A la atención del **Servicio de Licencias y Disciplina Urbanística de la Gerencia de Urbanismo y Medio Ambiente del Ayuntamiento de Sevilla**

Exp. 548/2020

DON MARIO RODRÍGUEZ VARGAS, con DNI XXXXXX, en calidad de Director Ejecutivo y en representación de la asociación GREENPEACE ESPAÑA, con C.I.F. G28947653 y domicilio en la calle Valores, número 1, 28007 de Madrid, en relación con el *Procedimiento de Calificación Ambiental metro ligero en superficie. Tramo San Bernardo - Nervión (Exp. 548/2020)* por medio del presente escrito procedo a realizar las siguientes

ALEGACIONES

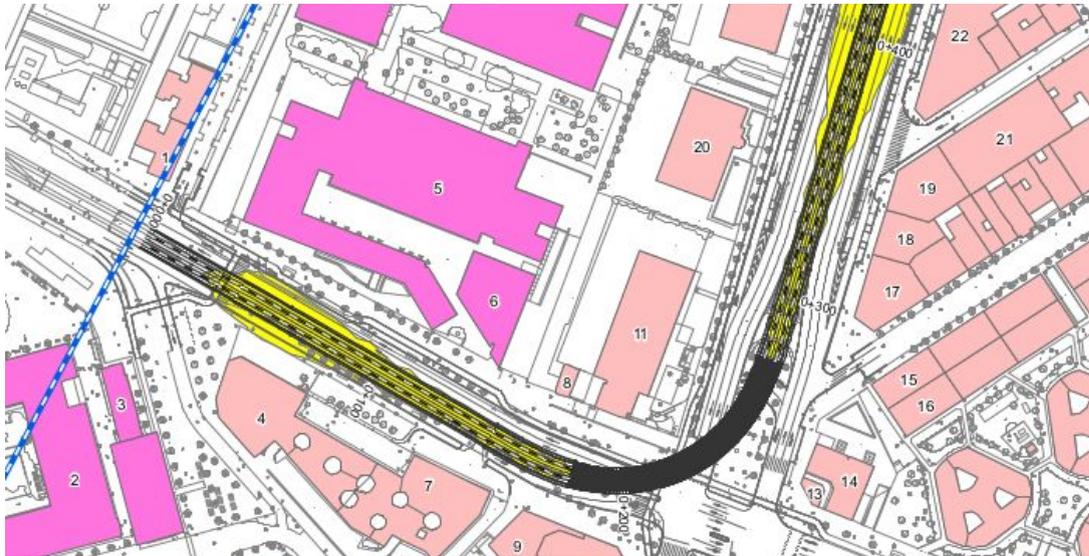
Mediante este documento expresamos nuestro rechazo a la solución empleada en dicho punto, puesto que dicho paso inferior no se justifica por una necesidad física u orográfica que impida la ampliación del servicio, sino que responde exclusivamente a minimizar la incidencia del tranvía sobre el tráfico rodado, tal y como reconoce la propia justificación del trazado:

A pesar de ser una justificación centrada en mantener el volumen actual de tráfico rodado, este paso inferior supone el grueso de la inversión en obra civil, dilatando el plazo de ejecución e incrementando el impacto ambiental derivado de los trabajos: movimiento de tierras, partículas, vertidos, etc. Dichos impactos, aún siendo acotados en el tiempo, son calificados como *significativos* en el preceptivo análisis ambiental.

- **Efecto barrera.** Para la ejecución del paso inferior, de 96 metros de longitud, se requiere la construcción de sendas rampas a ambos lados, de 150 metros de longitud cada una. Dichas rampas generan un efecto barrera relativo al cruce transversal, pues impiden el cruce de peatones en toda su longitud. Nótese que para salvar menos de 100 metros de intersección se están generando 300 metros de barrera a lo largo del trazado, con el consiguiente perjuicio en materia de paisaje y ordenación urbana en una zona consolidada.
- **Ruido.** Del estudio acústico recogido en el análisis ambiental se desprende que los valores de ruido no cumplen en algunos puntos los objetivos de calidad acústica recogidos en el Reglamento de Protección de la Contaminación Acústica de la Junta de Andalucía (Decreto 6/2012).

Si bien el ruido adicional generado por los vehículos tranviarios se considera *despreciable* en el estudio acústico, se observa que el modelo de predicción sonora de la infraestructura ha ignorado los efectos de reverberación producidos en las rampas de acceso del túnel, a pesar de que sí que incorpora los efectos de los

paramentos verticales en los edificios del entorno, más alejados de la traza. Como resultado, los niveles de inmisión fuera de la traza aparecen como nulos en las inmediaciones de las embocaduras, algo que contradice la propia experiencia en este tipo de obras públicas.

Tradicionalmente, el problema del ruido a la entrada de los túneles no recibe demasiada atención. Sin embargo, el nivel sonoro es allí más elevado que en una vía a cielo abierto, y hay que alejarse al menos de 50 a 100 metros de la entrada del túnel para encontrar un nivel normal de ruido.¹

Igualmente, existe el agravante de que dicho tramo se localiza en una curva de reducido radio, donde el ruido causado por los tranvías es significativamente más alto debido a la fricción de las pestañas de rueda en el carril.

En base a los impactos económicos y ambientales descritos que supone la ejecución de dicho paso inferior, consideramos pertinente analizar, al menos, la opción de mantener el trazado en superficie. Todo ello sin perjuicio de estudiar soluciones de semaforización y su impacto en la intersección, considerando no obstante que la traza del tranvía no incide en los movimientos sur>norte y oeste>este en las vías afectadas.

- Que con el fin de reducir significativamente los impactos y costes del proyecto se modifique la solución empleada en la intersección de la Avenida Ramón y Cajal con la Avenida San Francisco Javier, manteniendo el trazado en superficie en dicho punto.
- Que para cumplir con los objetivos de reducción de tráfico fijados en el Plan de Movilidad Urbana Sostenible, la introducción de la plataforma tranviaria se realice reduciendo espacio al tráfico motorizado en consecuencia, reurbanizando para ello las avenidas por donde discurre el trazado y dotando de más espacio al peatón.
